Oggetto: Procedura art. 8 del D.P.R. 160/2010 - CILA per progetto di sistemazione dell'area cortiliva e riorganizzazione aree, in variante al P.S.C. ed al R.U.E. del Comune di Budrio - Via Menghini n. 1, Budrio
Riferimento SUAP - 15009/2019
Richiedente: Ditta "Fruitem & Orsini Fruttaexport s.r.l."
Parere Idraulico

parere idraulico favorevole

Planimetria n° 1

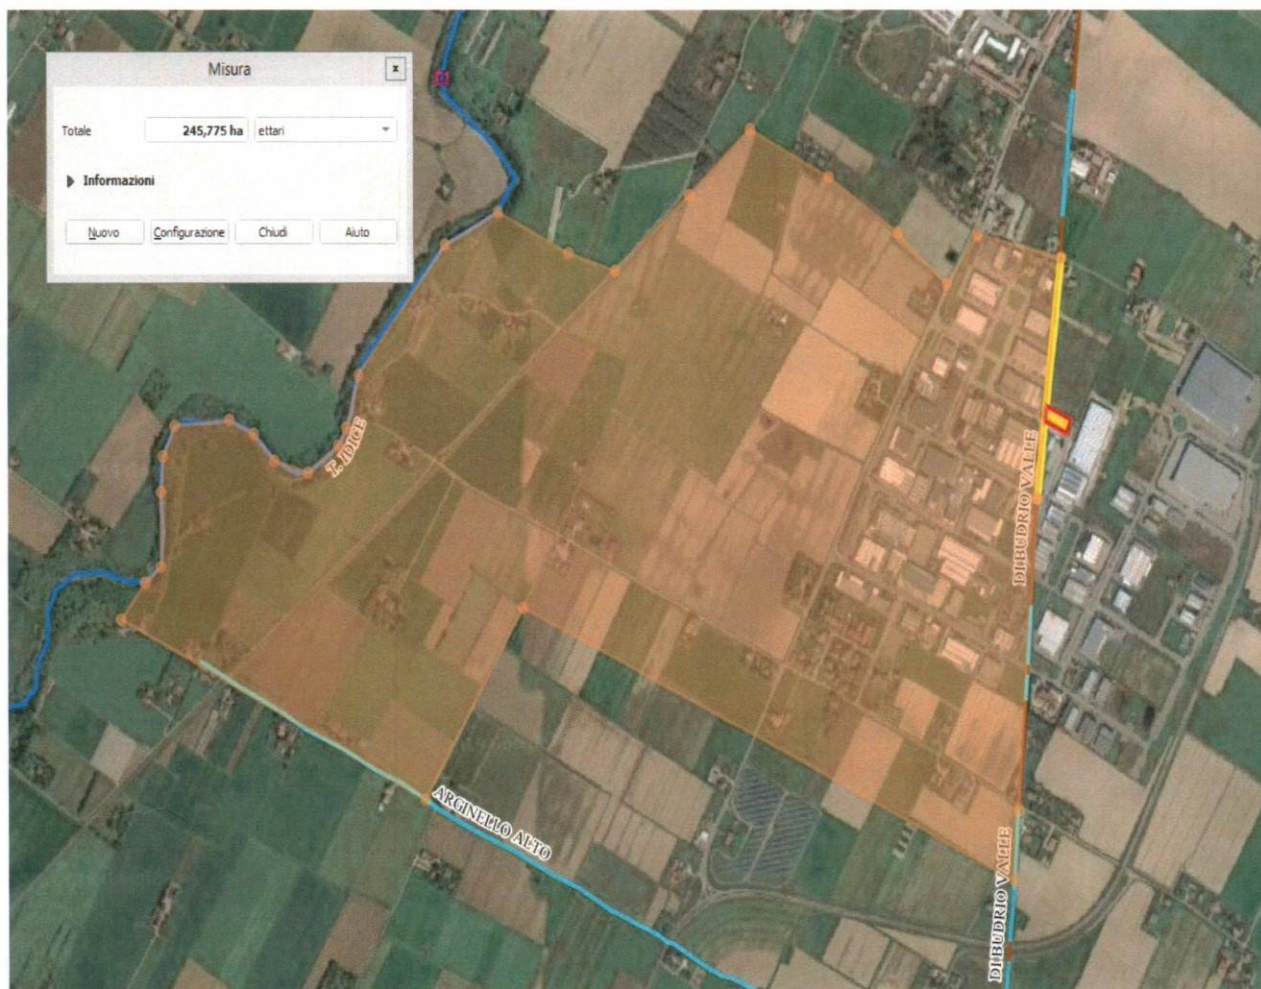
- il canale di bonifica che risulta essere possibile fonte di rischio è il Canale di Budrio (come individuato nella Planimetria n° 1);

- i possibili tratti la cui esondazione potrebbe interessare l'area oggetto di intervento sono indicati sempre nella Planimetria n°1, con tratto rosso;
- l'area non risulta essere stata oggetto in passato di allagamenti imputabili ad esondazioni di canali di bonifica;
- l'area del bacino del Canale di Budrio afferente al tratto indicato risulta pari a circa 250 Ha come da perimetrazione di cui alla planimetria 2;
